COMITATO NO AL CARBONE

Da: noalcarbonebrindisi <noalcarbonebrindisi@pec.it>
Inviato: giovedì 19 novembre 2015 23:29
A: DGSalvaguardia.Ambientale@PEC.minambiente.it
Oggetto: OSSERVAZIONI AL PROCEDIMENTO VIA (ID 3123 VIP dell'08/09/2015)
Allegati: Osservazioni_Brundisium_2015_.pdf

Vi inviamo in allegato il documento di Osservazioni al procedimento di VIA (ID 3123 VIP dell'08/09/2015) dell'istante Brundisium Srl in merito alla realizzazione di un "Deposito costiero di idrocarburi con annesso terminale di carico prospiciente la banchina di Costa Morena, nel porto medio di Brindisi". Tale documento segue una nostra richiesta di proroga inviata il giorno 05/11/2015 ed avente come oggetto "Richiesta concessione proroga". Per la stesura di queste Osservazioni il comitato No al carbone si è avvalso della consulenza del prof. dott. Francesco Magno, geologo e consulente ambientale.

FIGURA 17 - TRACCIATO TERMINALE DI PROGETTO

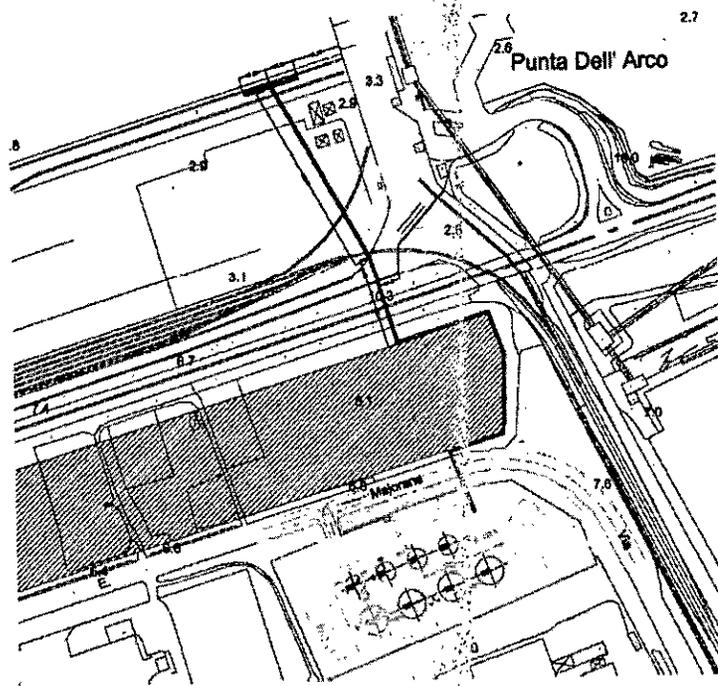
Non avendo inserito, neppure la planimetria con l'ubicazione dei sondaggi ambientali (eventualmente) effettuati, il SIA non giustifica l'esecuzione della "caratterizzazione" anche nel tratto di condotta (da rifare) di adduzione al molo di Costa Morena, almeno nella parte di proprietà del Consorzio ASI.

Di certo, in considerazione del fatto che il Piano di Caratterizzazione è stato effettuato negli anni 2008/2009, così come riportato, il nuovo tratto di condotta che "aggira" l'area di proprietà del Consorzio ASI, essendo recente nella definizione planimetrica, non può essere stato caratterizzato chimicamente ed inserito nella richiamata "bonifica".

Tale ultimo aspetto risulta rilevante in virtù del fatto che il nuovo tratto di condotta (congiuntamente a quello da realizzare a Costa Morena) avrà una profondità di 2 m. ed una larghezza di 1 m. (vedi computo metrico) e quindi andava verificata la "contaminazione" dei terreni sottoposti a scavo, ancor prima di definirne la destinazione finale.

Sempre in merito alla condotta del terminale di carico sita su Costa Morena, si ritiene poco ammissibile il demandare a "futura" caratterizzazione chimica (inserita nel Piano triennale delle OO.PP da parte dell'Autorità portuale); ciò ancor più, come riportato al cap. 2.7 del SIA, che il 2015 è in fase terminale e la caratterizzazione non è affatto ancora iniziata!

La planimetria che segue riporta, in azzurro, tutto il tratto di condotta di adduzione con la modifica, rispetto all'esistente, di "aggiramento" della proprietà del Consorzio ASI e sulla quale è prevista la realizzazione di un "centro Intermodale".
